**AVIS RELATIF À LA PROTECTION
CONTRE LES EVENTUELS EFFETS NOCIFS ET NUISANCES
PROVOQUÉS PAR LES RAYONNEMENTS NON IONISANTS
GÉNÉRÉS PAR DES ANTENNES ÉMETTRICES STATIONNAIRES**

Commune : THUIN - Exploitant : ORANGE

Référence exploitant : 079C1_1 / 30750C1_1 / 40750C1_1 / 50750C1_1

Rapport n° 556 / 2024

Figure 1 : Vue en plan des lieux de séjour et des points de contrôle

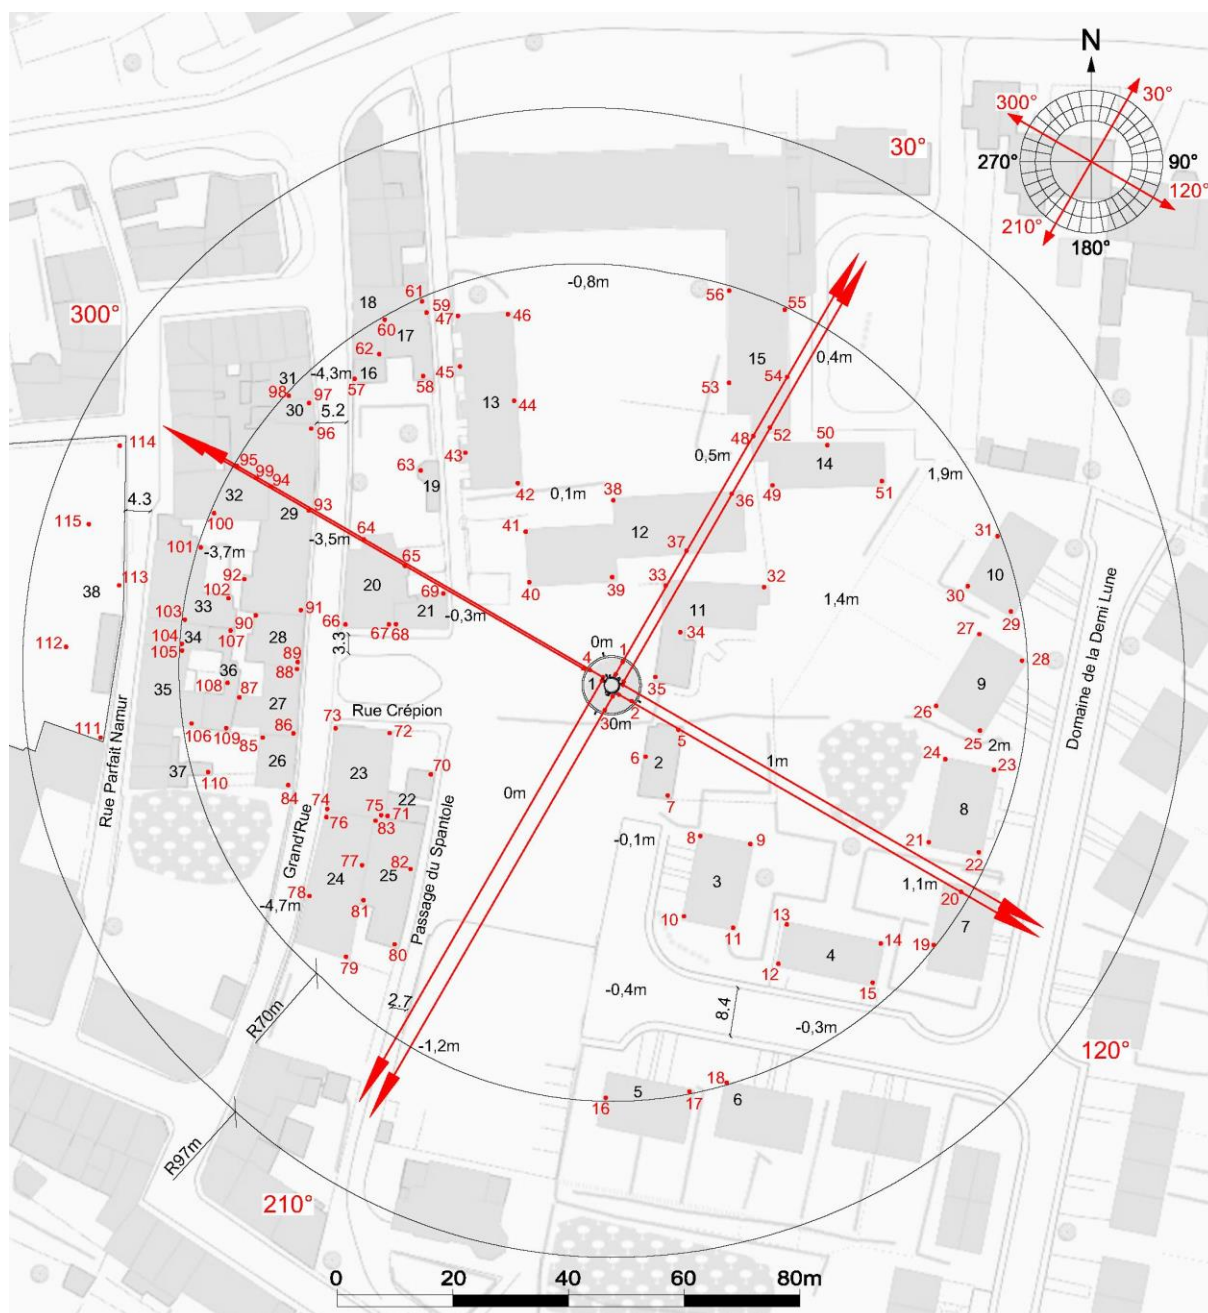
Les fréquences d'émission, la puissance rayonnée par chacune des antennes et leur gain permettent de déterminer le rayon de la zone à analyser. Tout dépassement de la limite par installation est exclu en dehors de cette zone. Le tableau 2 reprend les 35 LS² pour lesquels l'indice d'exposition est le plus élevé. Les différentes colonnes indiquent :

- le numéro du point de contrôle repris sur un des plans de la figure 1;
- le numéro du LS dans lequel se trouve le point de contrôle de la 1^{ère} colonne ;
- l'atténuation d'obstacle prise en compte pour le calcul de l'indice d'exposition dans le LS ;
- le résultat du calcul de l'indice d'exposition.

En ce qui concerne les antennes de l'installation mentionnées dans le tableau 1, la distance maximale à laquelle la limite pourrait être atteinte, à l'extérieur, est égale à 94,2 m. S'il n'y a pas de LS à une distance inférieure, les antennes respectent forcément la limite d'immission.

Dans le cas des LS situés à l'intérieur des bâtiments, une atténuation d'obstacle est prise en compte et il en résulte que la distance maximale à laquelle la limite pourrait être atteinte se réduit à 66,7 m.

Figure 2 : Vue en plan des installations d’antennes dans un rayon de 300 mètres autour de l’installation faisant l’objet de la demande d’avis

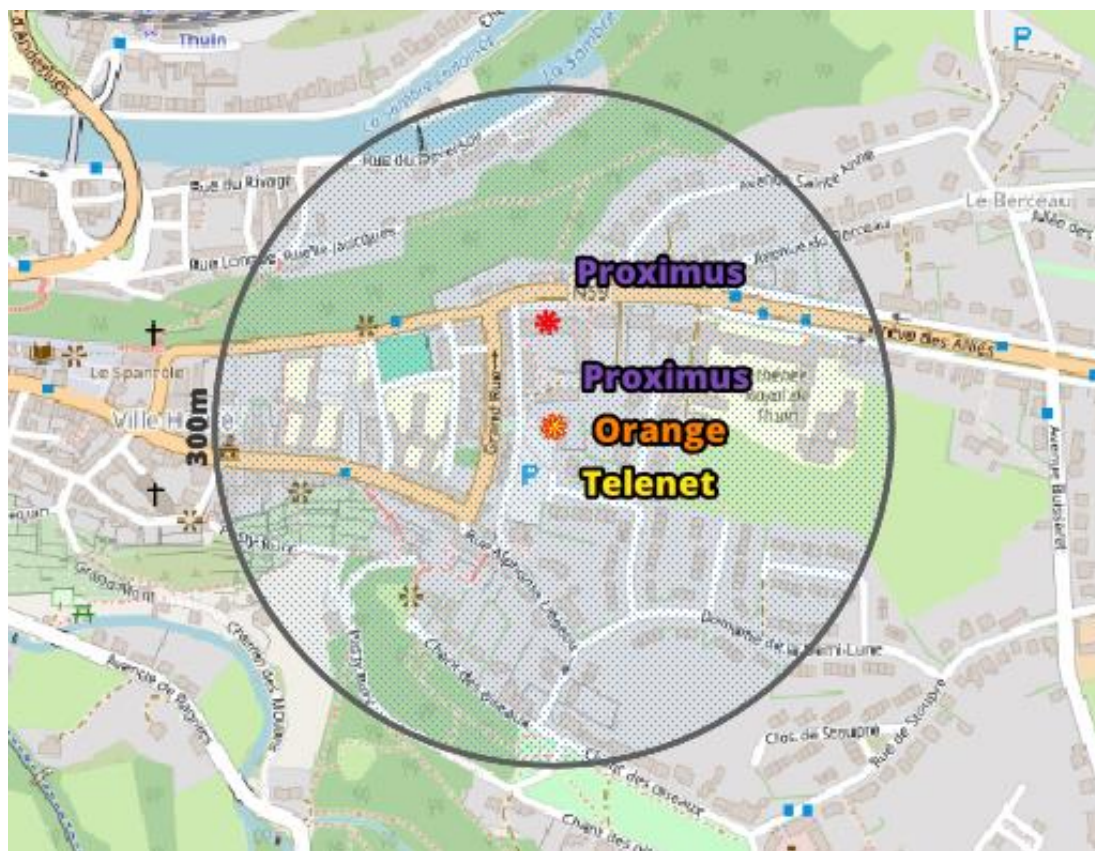
Le plan en projection verticale de la figure 2 indique la localisation des installations d'antennes émettrices stationnaires visées par le décret et situées dans un rayon de 300 mètres autour de l'installation référencée dans le paragraphe 2 et localisée au centre du cercle. Les données de localisation de ces antennes et les avis correspondant sont accessibles via le cadastre en ligne des antennes émettrices stationnaires⁶. Les installations prises en compte dans l'évaluation du respect de la limite cumulative sont les installations d'antennes émettrices déclarées en service par l'exploitant à la date du présent avis, à l'exception de l'installation référencée dans le paragraphe 2 et éventuellement d'autres installations ayant fait l'objet d'une demande d'avis à la même date et qui sont situées à l'intérieur de la zone de 300 mètres de rayon.

- il y a au plus 4 installations d’antennes émettrices stationnaires présentes dans la zone d’évaluation de 300 mètres de rayon représentée dans la figure 2, y inclus l’installation référencée dans le paragraphe 2 : la limite cumulative définie à l’article 4, §2 du décret est nécessairement respectée dans les lieux de séjour à l’intérieur de la zone d’évaluation de 300 mètres de rayon ;
- il y a exactement 5 installations d’antennes émettrices stationnaires présentes dans la zone d’évaluation de 300 mètres de rayon représentée dans la figure 2, y inclus l’installation référencée dans le paragraphe 2 et il existe, pour 3 ou 4 de ces installations, un avis attestant le respect de la limite abrogée de 3 V/m : la limite cumulative définie à l’article 4, §2 du décret est nécessairement respectée dans les lieux de séjour à l’intérieur de la zone d’évaluation de 300 mètres de rayon ;

- c) dans tous les autres cas, il a été vérifié que la limite cumulative définie à l'article 4, §2 du décret n'est pas dépassée dans les lieux de séjour sur base du nombre d'installations localisées dans la zone d'évaluation de 300 mètres de rayon représentée dans la figure 2, de leur localisation ainsi que des données inscrites dans la figure 1 et au paragraphe 4 du présent avis et dans les avis attestant le respect de la limite par installation ou de la limite abrogée de 3 V/m relatifs aux autres installations reprises dans la figure 2.

Compte tenu des considérations ci-dessus, il apparaît que l'intensité du rayonnement électromagnétique généré, dans les lieux de séjour situés dans un rayon de 300 mètres autour de l'installation référencée dans le paragraphe 2, par l'ensemble des antennes émettrices stationnaires de l'ensemble des exploitants du même site d'antennes émettrices stationnaires respecte la limite fixée à l'article 4, § 2 du décret.
